SAS Arnaud-Douillard Crématorium  
5 rue de la fontaine Câlin  
44190 CLISSON

Objet : Etude d'impact pour la création d'un Crématorium à Château-Thébaud  
Réponses aux questions soulevées dans le procès-verbal de l'enquête publique

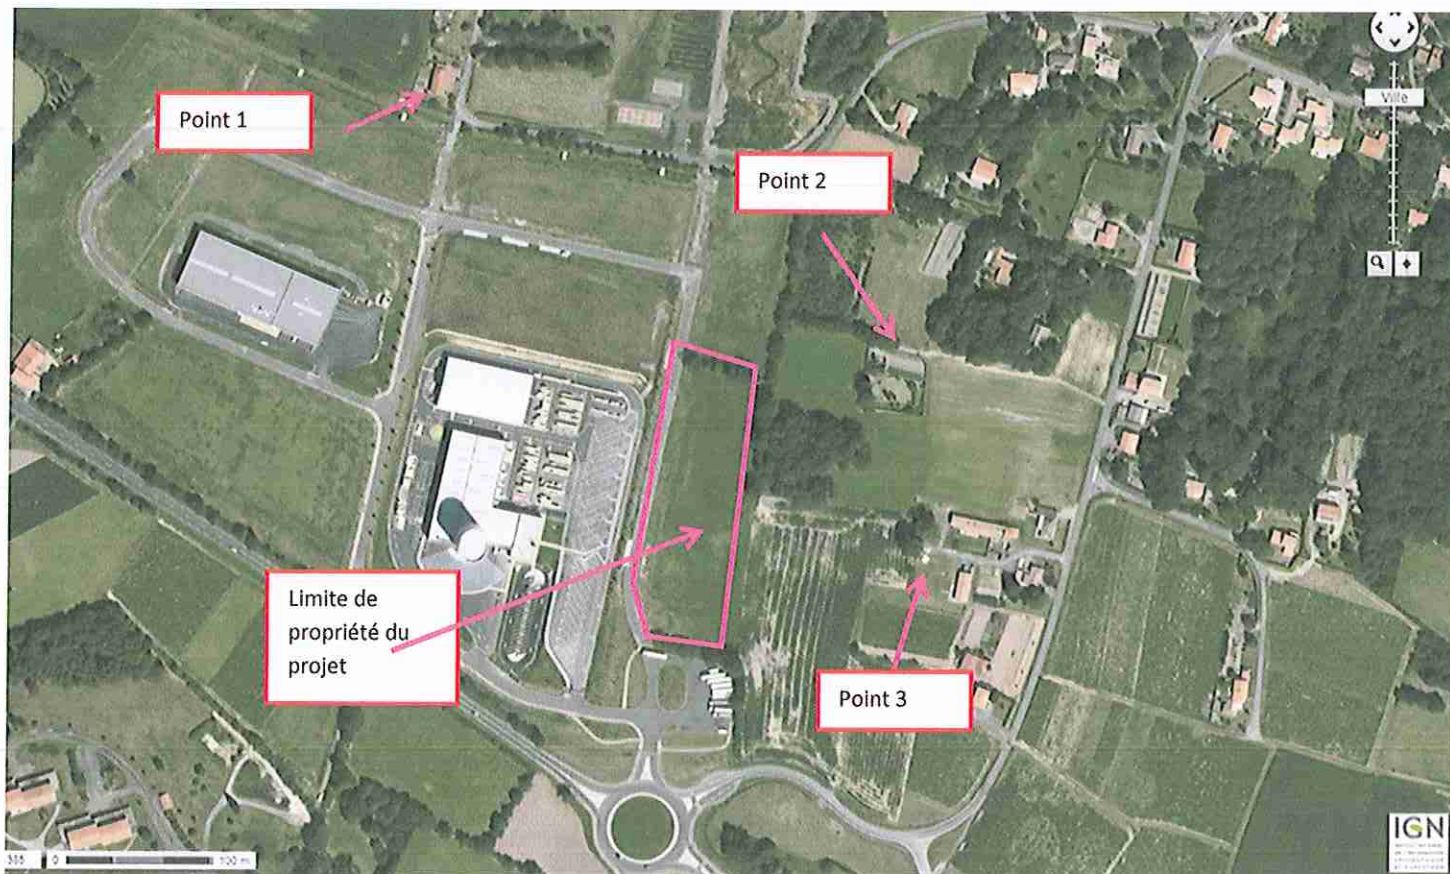
- Point n°5 – Dossier d'enquête

- Les plans pages 5/16 et 9/16 ont été réactualisés. Ils sont fournis ci-contre.

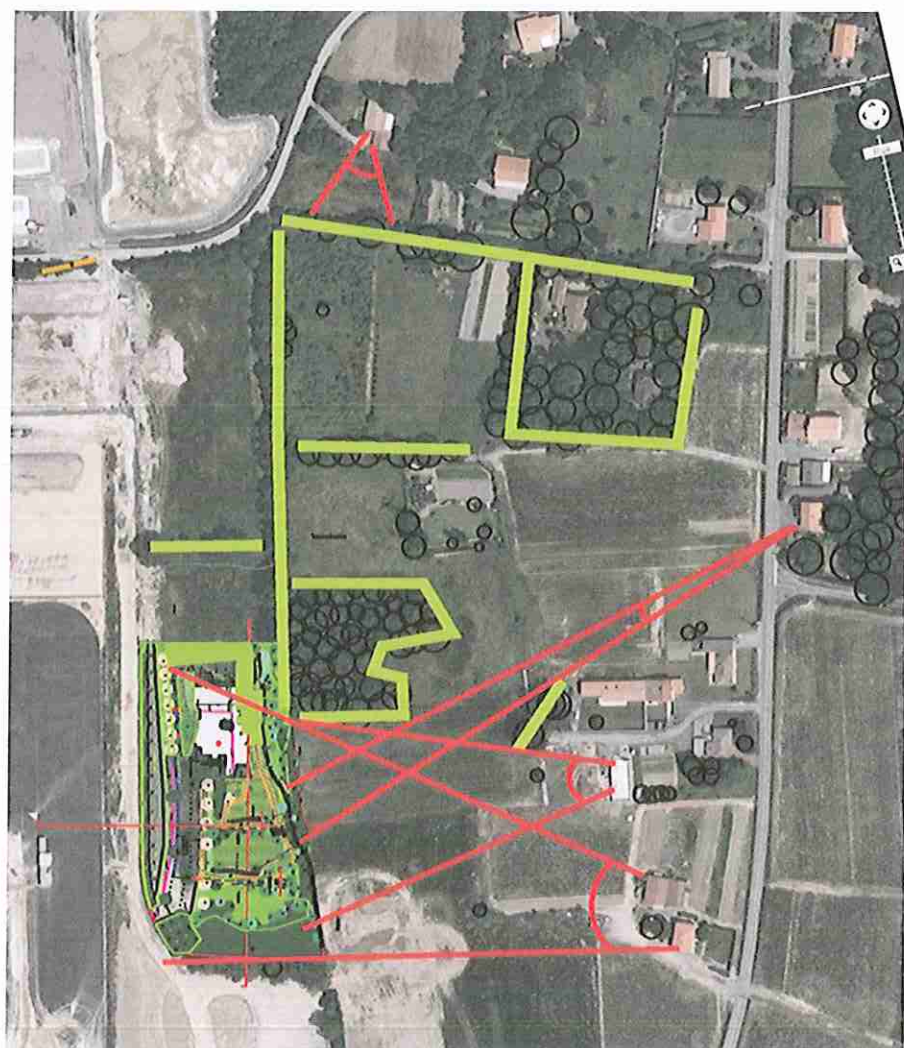
#### a) Nuisances visuelles

La première maison avec une visibilité sur la parcelle du crématorium se trouve à 145m et 175m pour le bâtiment du crématorium.

4 maisons ont des vues sur la parcelle du crématorium et seulement une maison à son jardin orienté vers la parcelle du crématorium les autres maisons n'ont pas vu sur la parcelle du crématorium (des haies bocagères et des bois obstruent les vues)

En vert clair les « barrières visuelles » type bois et haies bocagères.

En rouge les cônes de vue des maisons vers le crématorium.
